1.1. Наименование (вид) объекта: Муниципальное автономное дошкольное образовательное учреждение города Нижневартовска детский сад №68 «Ромашка»;

Акт обследования
объекта социальной инфраструктуры к паспорту доступности ОСИ

Приложение 1
к Акту обследования ОСИ
к паспорту доступности ОСИ

Фото 1

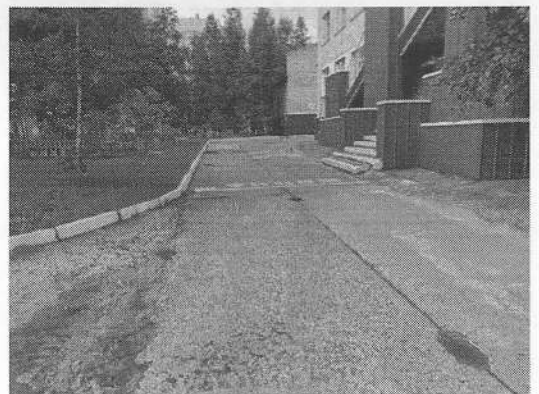
1.1	Вход (входы) на территорию	Есть	1	1, 2	<p>На входе отсутствует доступные, элементы информации об объекте для инвалидов и МПН, что не соответствует п. 5.1.1 СП 59.13330.2020;</p> <p>- Отсутствует информация которая обеспечивает возможность тактильного восприятия, так как отсутствует дублирование информации</p>	<p>Значимо для инвалида (категория) С, К, О</p>	<p>- Обеспечить доступные, элементы информации об объекте для инвалидов и МПН, в соответствии п. 5.1.1 СП 59.13330.2020;</p> <p>- Обеспечить замену покрытия проходной части пешеходной дорожки, в створе входной калитки, выполненное из твердых материалов, ровное, не создающее вибрацию при движении по нему. Поверхность должна обеспечивать продольный коэффициент сцепления 0,6–0,75 кН/кН, в условиях сырой погоды и отрицательных температур – не менее 0,4 кН/кН. Покрытие из бетонных плит или брусчатки должно иметь толщину швов</p>	ТР

<p>ширифтом Брайля, что не соответствует п.6.5.2 СП 59.13330.2020</p> <p>- Отсутствуют технические средства информирования и ориентирования для лиц с нарушением зрения, которые должны обеспечивать возможность однозначной идентификации объекта и мест оказания слуг, что не соответствует п. 6.5.2, п. 6.5.3 СП 59.13330.2020, п.5.1, 5.2 ГОСТ Р 51671-2020, п.10.3.1. СП 136.13330.2012;</p> <p>- Отсутствует тактильно-контрастные напольные указатели, что не</p>									<p>между элементами покрытия не более 0,01 м. Покрытие из рыхлых материалов, в том числе песка и гравия, не допускается</p> <p>Дополнительно: Обустроить перед входом (выходом) тактильно-контрастные указатели, выполненные из твердых материалов, не создающим вибрацию при движении по нему, их поверхность должна обеспечивать продольный коэффициент сцепления 0,6 - 0,75 кН/кН, в условиях сырой погоды и отрицательных температур - не менее 0,4 кН/кН., выполняющие функцию предупреждения на покрытии пешеходных путей. Их следует размещать на расстоянии 0,8 - 0,9 м до препятствия (доступного входа, начала опасного участка, перед внешней лестницей и т.п.). Глубина предупреждающего указателя должна быть в пределах 0,5 - 0,6 м и входить в общее нормируемое расстояние до препятствия. Указатель должен заканчиваться до препятствия на расстоянии 0,3 м. Указатели должны иметь высоту рифов 5 мм. (СП 59.13330.2020 п. 5.1.10);</p>

Фото 33

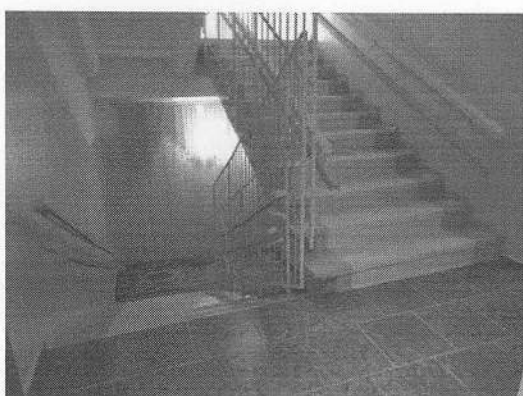
3.2	Лестница (внутри здания)	Есть	11	27, 28, 29, 30, 31, 32, 33, 34	<p>6.4.1. СП 59.13330.2020</p> <p>- На маршевых, межэтажных лестницах, лестнице в переходе в корпус мастерских, ограждения не соответствуют требованиям, что является нарушением СП. 59.13330.2020, ГОСТ Р 51261-2017;</p> <p>- Отсутствует противоскользящая, контрастная маркировка ступеней;</p> <p>- Отсутствует тактильное обозначение протяженности маршей лестниц, обозначение этажей;</p>	С	Компенсируется наличием алгоритма оказания ситуационной помощи на объекте;	ТР
3.3	Пандус (внутри здания)	Нет	---	---	---	---	Компенсируется наличием алгоритма оказания ситуационной помощи на объекте;	---

Фото 36

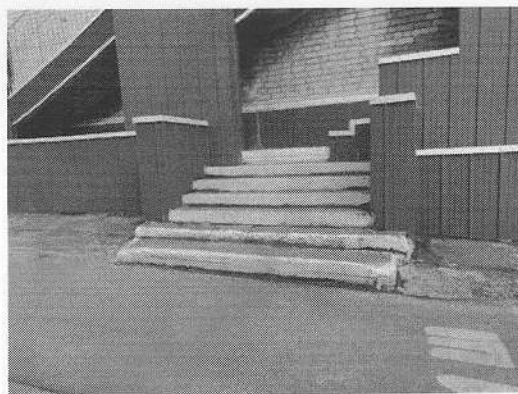
3.4	Лифт пассажирский (или подъемник)	Нет	---	---	---	---	---	Компенсируется наличием алгоритма оказания ситуационной помощи на объекте;	---
3.5	Дверь	Есть	---	35, 36	---	<p>- На части дверных проемов отсутствуют контрастные сочетания цветов в применяемом оборудовании: (Дверь-стена, дверь-ручка.), не соответствует п. 6.4.1. СП 59.13330.2020;</p> <p>- На пологнах дверей, размещены информационны е материалы, что не соответствует п. 6.5.9 СП 59.13330.2020;</p> <p>- В части дверных проемов высота порога превышает допустимые значение 0,014м, что не соответствует п. 6.1.5 СП 59.13330.2020;</p>	С	Компенсируется наличием алгоритма оказания ситуационной помощи на объекте;	---
